Condomínio Estância Quintas da Alvorada
Rodovia 001 km 1.5 SHLS - Jardim Botânico/Lago Sul - Distrito Federal
CEP 71680-389

REF: Solicitação de Esclarecimentos relativos às obras executadas para *retenção* do processo erosivo.

Auto de infração ambiental nº 3005, expedido pelo IBRAM, em 5 de Março 2013.

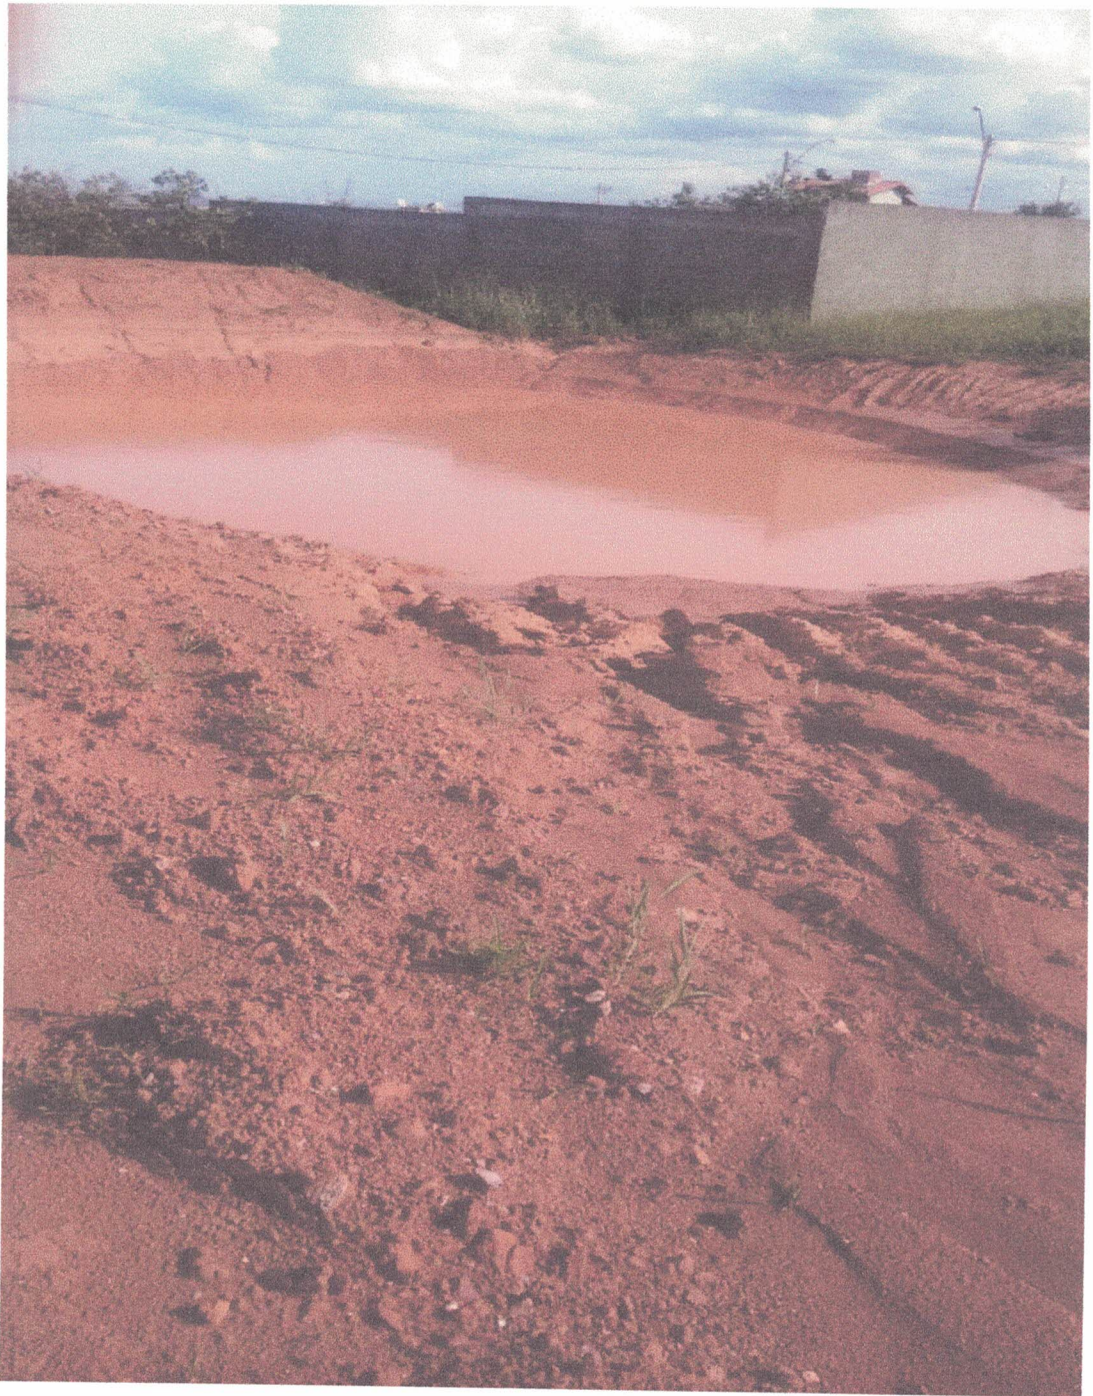
IV.3 - Por que não foram mostrados os Colapsos nas encostas da Formação Geológica? (Vide fotos em anexo)

Foto 1 - Mostra a localização geográfica da disposição das aplicações das tubulações do sistema pluvial. A cerca exibida, é a divisa com o condomínio Etapa C.

Foto 2 - Visão ampliada da disposição das tubulações do sistema pluvial.

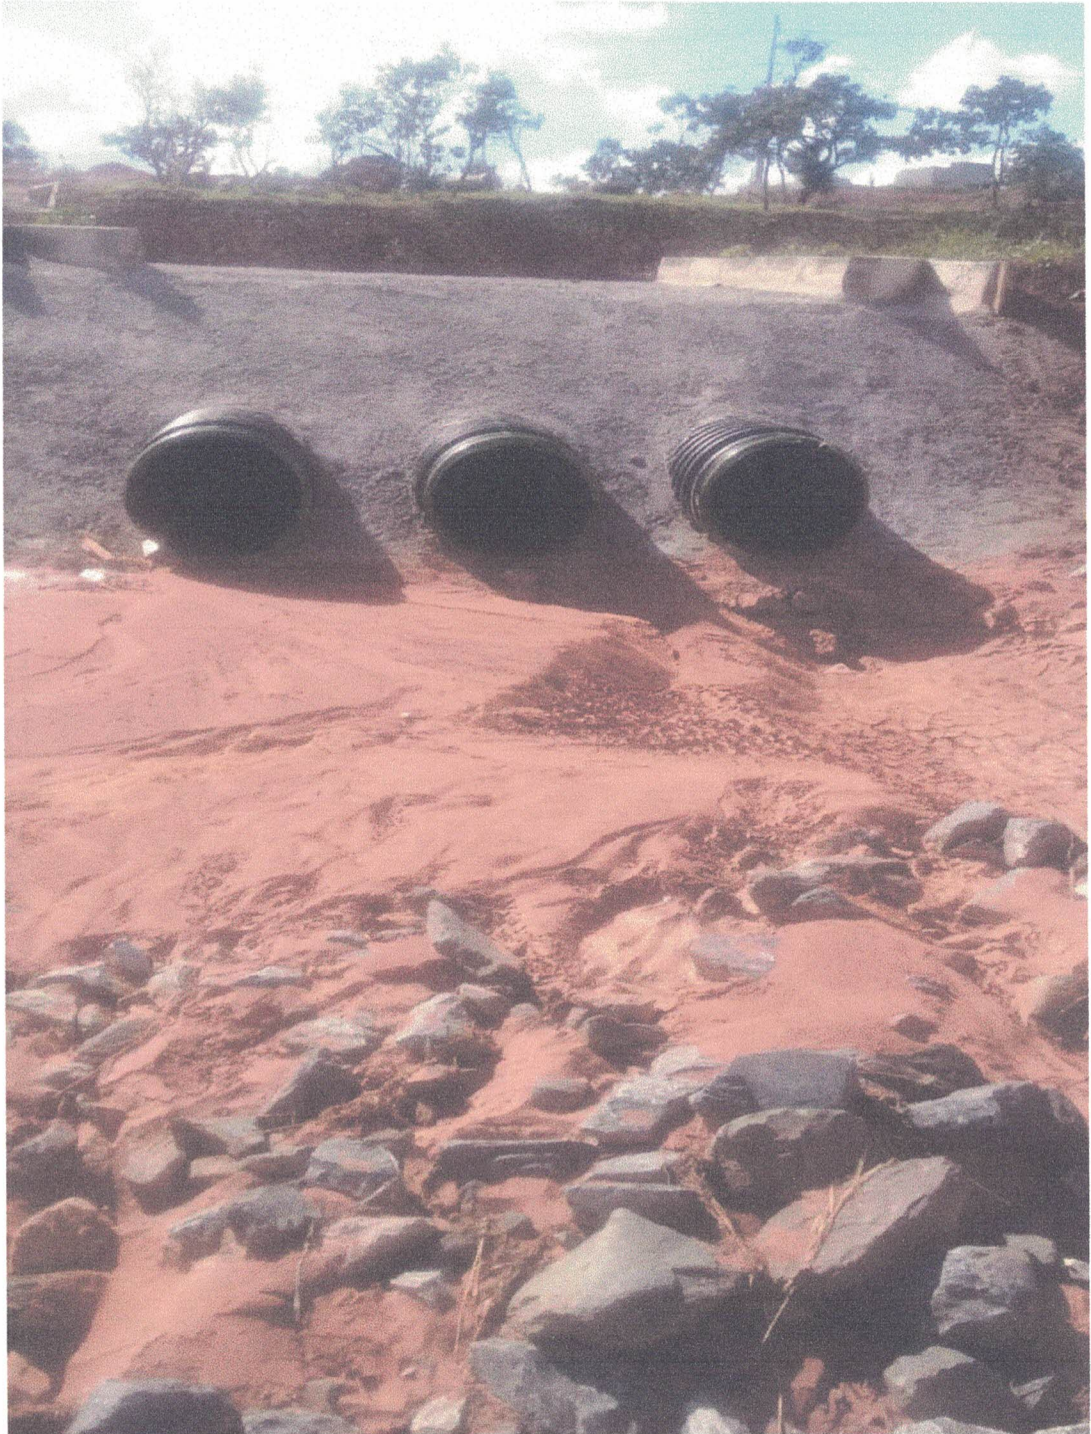
Foto 3 - Construção de novo reservatório de contenção de água pluvial. Este reservatório está paralelo ao alinhamento dos tubos mostrados na Foto 2.

Foto 4 - Nova Erosão vista de outro ângulo.

Foto 5 - Esta foto mostra o início de novo processo erosivo. Situado próximo a divisa com o Condomínio Etapa C. Notar instalação hidráulica danificada.

Foto 6 - Prolongamento do novo processo erosivo.

Foto 7 - Visão panorâmica do sistema de captação de águas pluviais, situado após o novo processo erosivo.

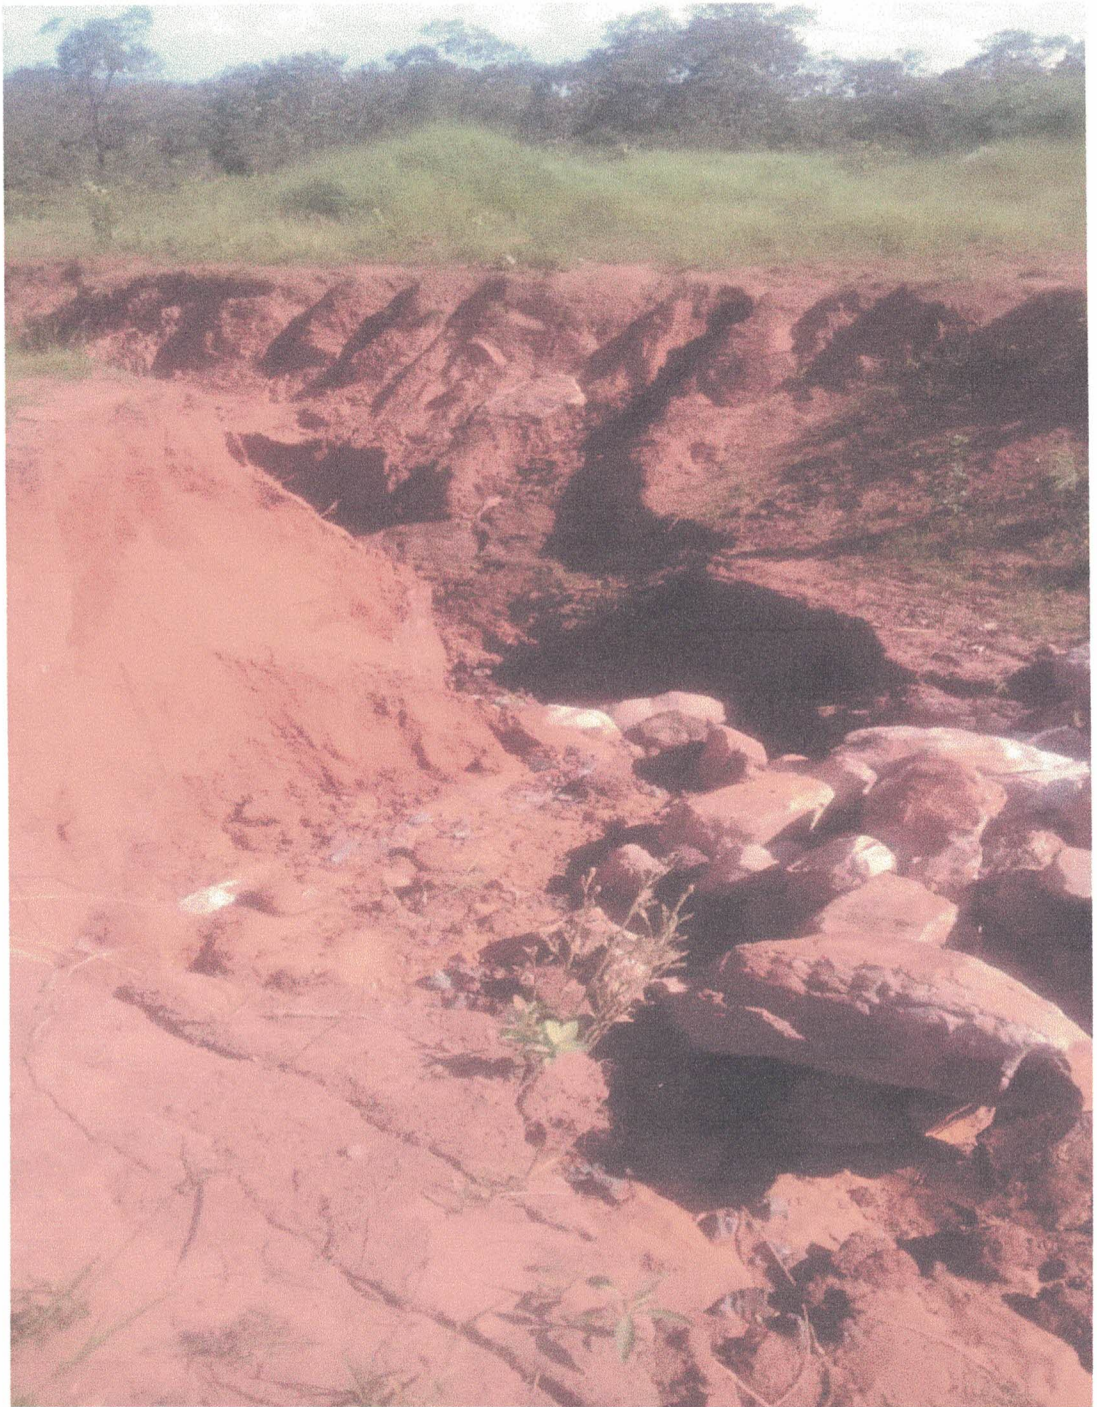
Foto 8 - Descarga do Sistema de Captação a jusante do rio Taboquinha.

Foto 9 - Visão panorâmica do processo antigo (Voçoroca), com " matacoes " rolados. Geograficamente, esta área está nas proximidades do rio Taboquinha.
